Landkreis Kronach, Rad-Orte-Katalog

Rad-Ort Nummer 17-065

Ort Neuses, Fuss-/Rad-Unterführung Hummendorfer Str. unter der KC 05

Luftbild

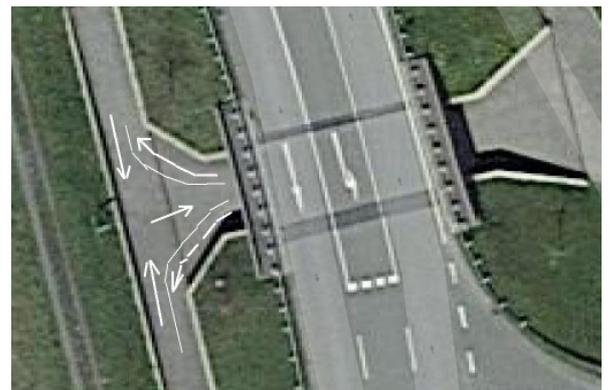
Die scharfwinkelige unübersichtliche T-Kreuzung birgt ein grosses Unfallrisiko, Zusammenstoss mit schnellen Geradeaus-Radlern.

Bodenmarkierungen (Pfeile, Begrenzungslinien) für konfliktfreie Begegnungen.

Die T-Kreuzung deutlich verbreitern.

September 2018 Dieter Krapp: Die vorgeschlagenen Markierungen verletzen das Rechtsfahrgebot. Es wird geprüft, ob Mittellinien Unfälle vermeiden könnten.

November 2018 Veränderungen werden abgelehnt, weil dort bisher kein Unfall gemeldet worden sei.
